改善箇所説明図

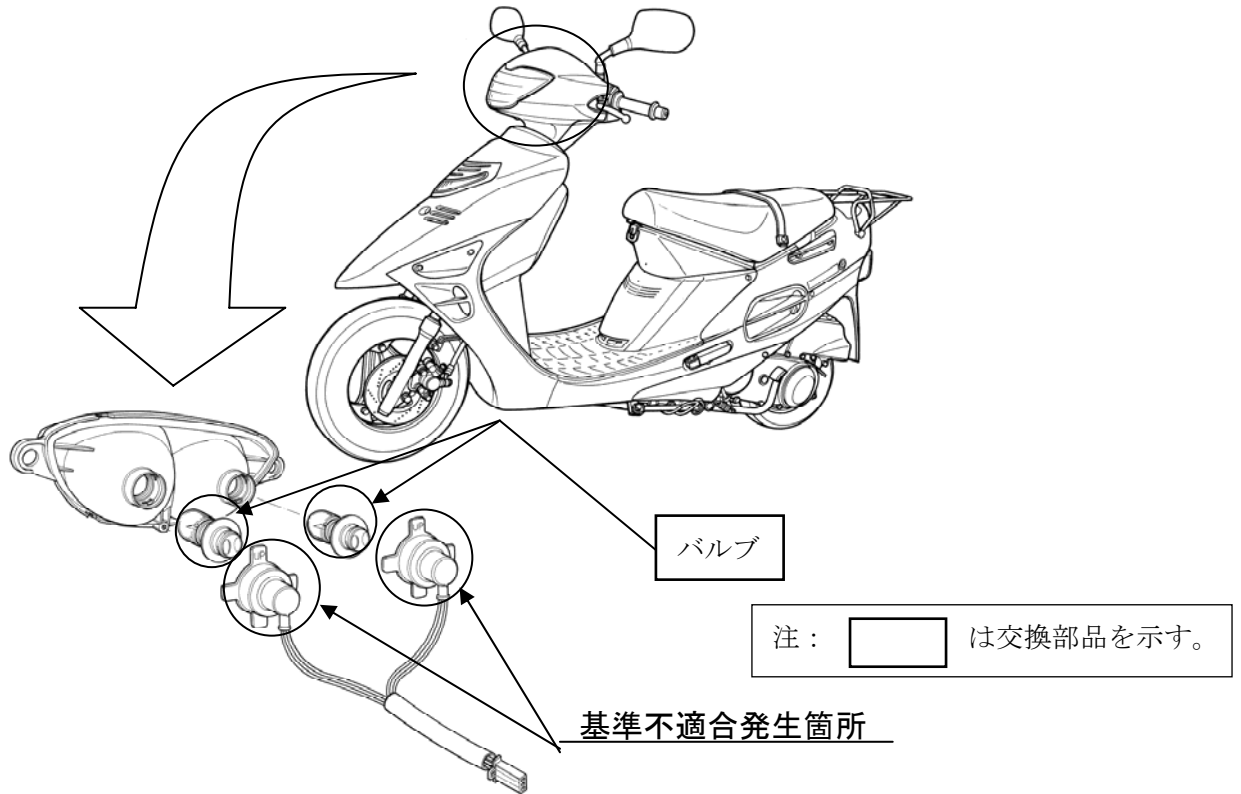
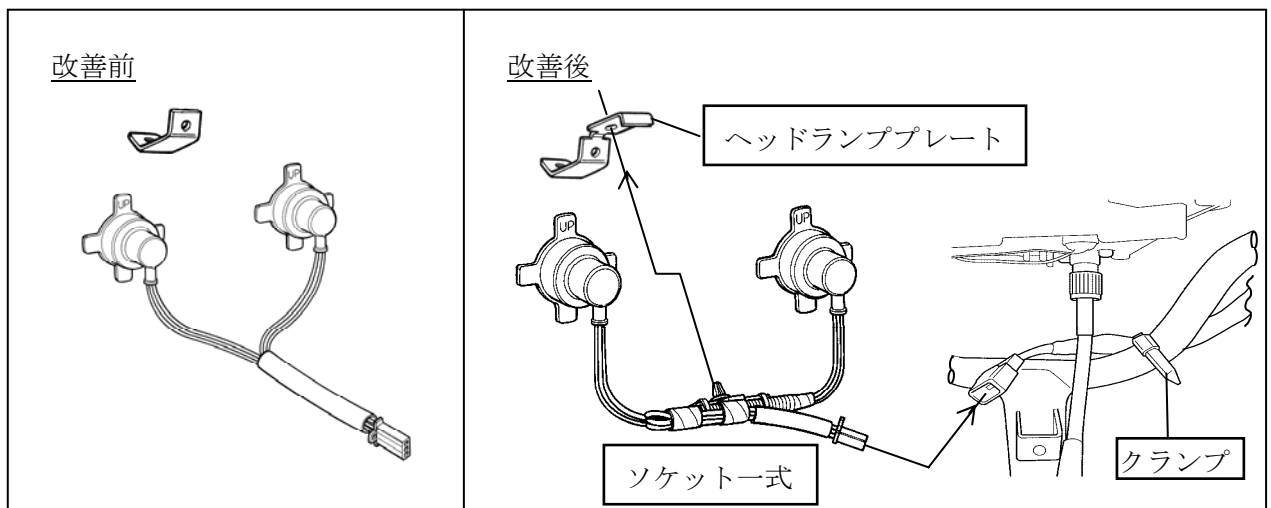
前照灯ソケットにおいて、配線方法が不適切なため、前照灯バルブ交換後の配線を再収納した際に、ソケットバルブの接点が接触不良となるものがある。そのため、当該接点部にアーク放電が発生し、配線被覆の一部が損傷するものがあり、そのまま使用を続けると、ショートし、前照灯が不灯となり、最悪の場合、火災に至るおそれがある。

全車両、ソケット一式とヘッドランププレートを対策品に交換するとともに、前照灯のスイッチ配線にクランプを追加し、バルブを新品に交換する。また、レジスタワイヤ装着車については、レジスタワイヤを取り外し、通常の配線に変更する。

識別：青色のシールをハンドルカバー下面に貼りつける。
